**OGGETTO:** EG LAGUNA srl - Procedimento unico di Valutazione di Impatto Ambientale per il progetto "impianto fotovoltaico EG Laguna srl e opere connesse" da realizzare in Comune di Portomaggiore (FE).

**RICHIESTA DI DOCUMENTAZIONE INTEGRATIVA.**

**Conformità della Linea di Connessione alle vigenti norme in materia di Polizia Idraulica**

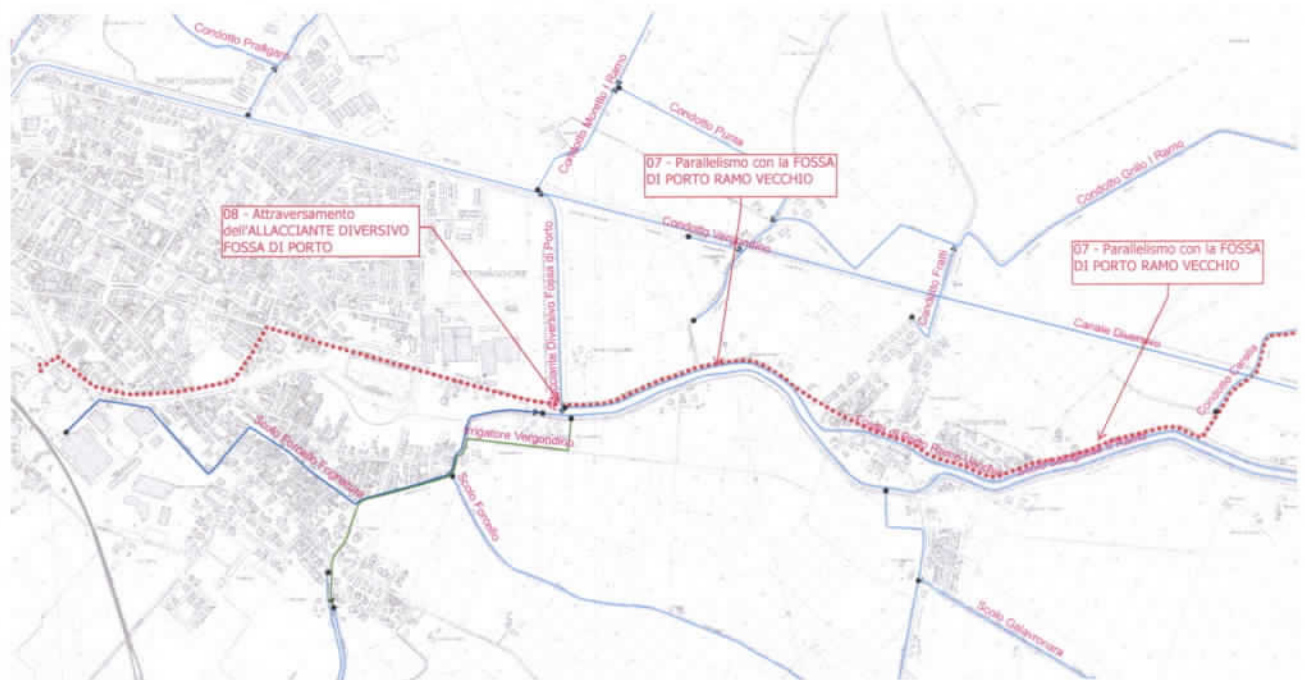
Dall'esame della documentazione inoltrata, si è potuto constatare che la linea di connessione prevista per il collegamento dell'impianto fotovoltaico di progetto alla cabina primaria di Portomaggiore e alla cabina MT ubicata ad est dell'area in esame sarà realizzata mediante la posa di un cavidotto interrato della lunghezza complessiva di circa 8 Km, che verrà ubicato lungo le strade pubbliche. Lungo tale percorso, detta linea andrà ad interferire con diverse strutture idrauliche demaniali in gestione a questo Ente, che vengono di seguito elencate e raffigurate nelle figure sotto riportate.

01 - Parallelismo con il CONDOTTO GRILLO II RAMO

02 - Attraversamento dell'ALLACCIANTE GRILLO II RAMO-BERSABEA BRAGLIA

03 - Parallelismo con il CONDOTTO GRILLO I RAMO

04 - Attraversamento del CONDOTTO GRILLO II RAMO

08 - Attraversamento dell'ALLACCIANTE DIVERSIVO FOSSA DI PORTO

Le sopraccitate interferenze potranno essere autorizzate nel rispetto dei vincoli previsti dal vigente regolamento consorziale in materia di concessioni (scaricabile dal sito [www.bonificaferara.it](http://www.bonificaferara.it)) e delle prescrizioni tecniche di seguito riportate.

ATTRAVERSAMENTI IN SUB ALVEO DI MANUFATTI IDRAULICI SU LINEE CONSORZIALI (ponti, tombinamenti,manufatti stradali)

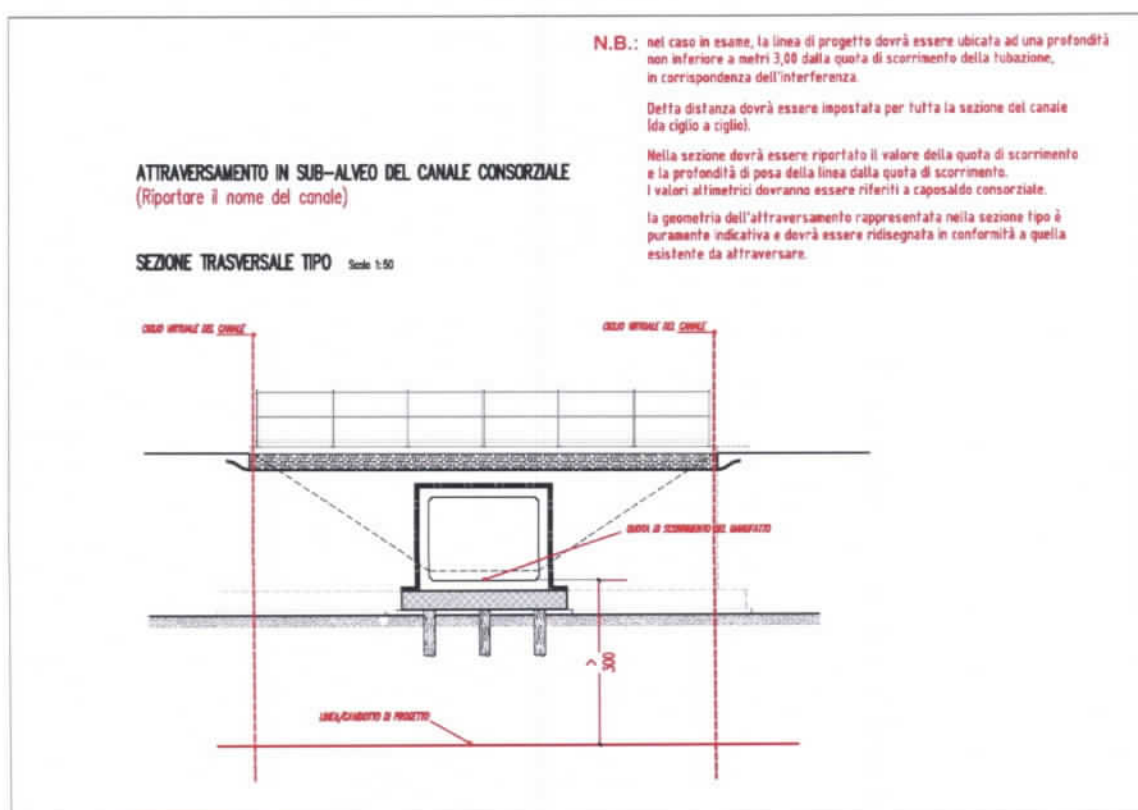
Nel caso di attraversamenti da realizzare in sub alveo a manufatti idraulici (ponti/tombinamenti/manufatti stradali) ubicati su linee idrauliche demaniali in gestione al Consorzio di Bonifica, si prescrive il rispetto una distanza minima, di norma, non inferiore a metri **3,00** dalla quota di scorrimento della tubazione/della platea del manufatto, da mantenere in orizzontale per tutta la sezione del canale (da ciglio a ciglio).

Il rispetto della sopraccitata distanza viene prescritta limitatamente all'interferenza della linea in esame con la struttura demaniale in gestione a questo Ente e non tiene conto dell'eventuale presenza di opere di fondazione e/o sottofondazione del manufatto.

Per l'esame istruttorio della pratica il Servizio Tecnico del Consorzio richiede che venga fornita una sezione trasversale del canale in corrispondenza dell'attraversamento, in scala adeguata ed opportunamente quotata con valori altimetrici riferiti a caposaldo consorziale, che sia esplicativa dell'opera da realizzare e che riporti il valore di quota della linea di scorrimento della tubazione/platea del manufatto (vedi figura esemplificativa sotto riportata).

## ATTRAVERSAMENTI DI LINEE CONSORZIALI ALL'INTERNO DELLA SEDE STRADALE di ponti/tombinamenti/manufatti stradali

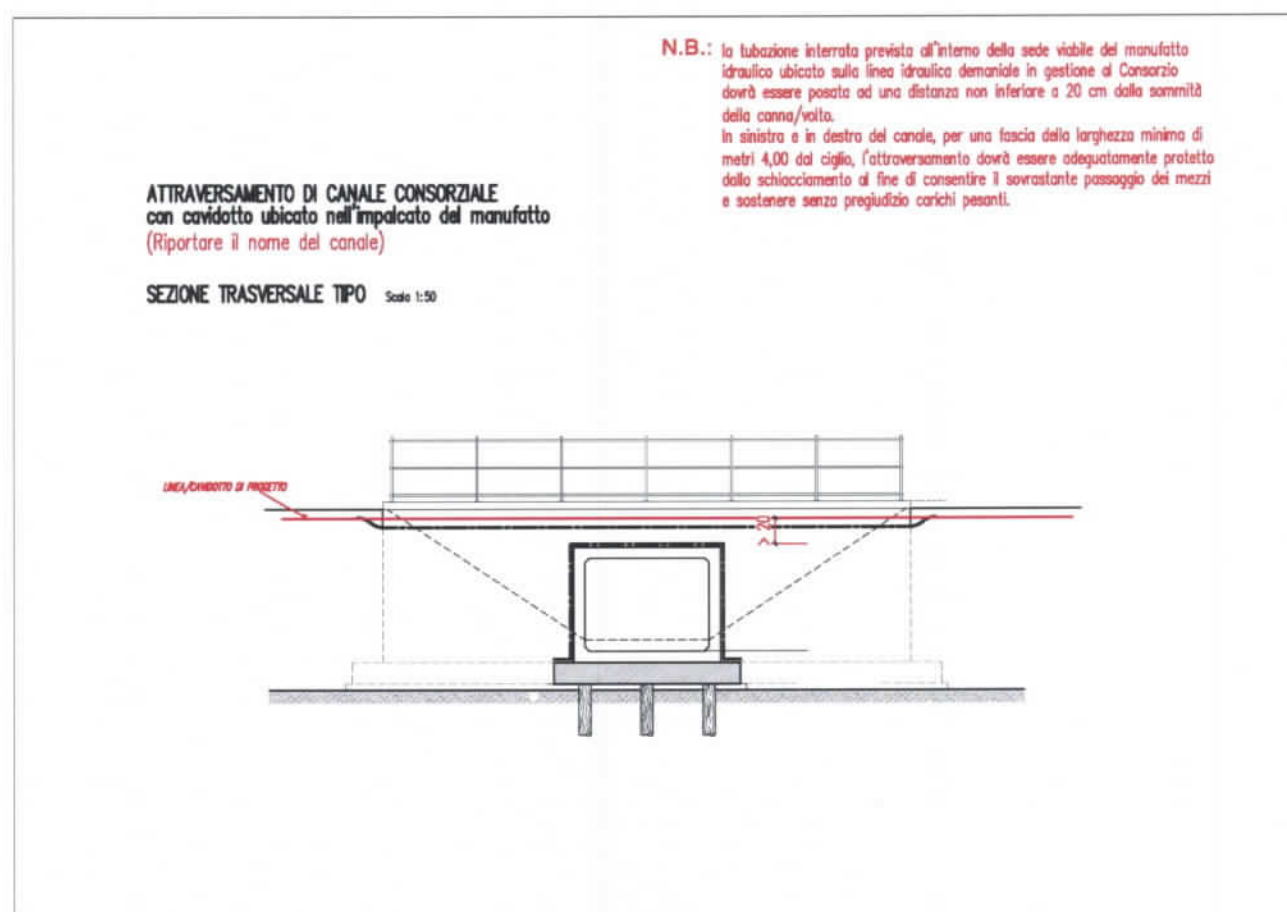
la posa di cavidotti all'interno della sede viabile del manufatto idraulico ubicati su linee idrauliche demaniali in gestione al Consorzio dovrà essere prevista ad una distanza non inferiore a **20 cm** dalla sommità della canna/volto.

In sinistra e in destra del canale, per una fascia della larghezza minima di metri **4,00** dal ciglio, il cavidotto dovrà essere adeguatamente protetto dallo schiacciamento al fine di consentire il sovrastante passaggio dei mezzi e sostenere senza pregiudizio carichi pesanti.

Per l'esame istruttorio della pratica il Servizio Tecnico del Consorzio richiede che venga fornita una sezione trasversale del canale in corrispondenza dell'attraversamento, in scala adeguata ed opportunamente quotata, che sia esplicativa dell'opera da realizzare e che recepisca le sopracitate prescrizioni.
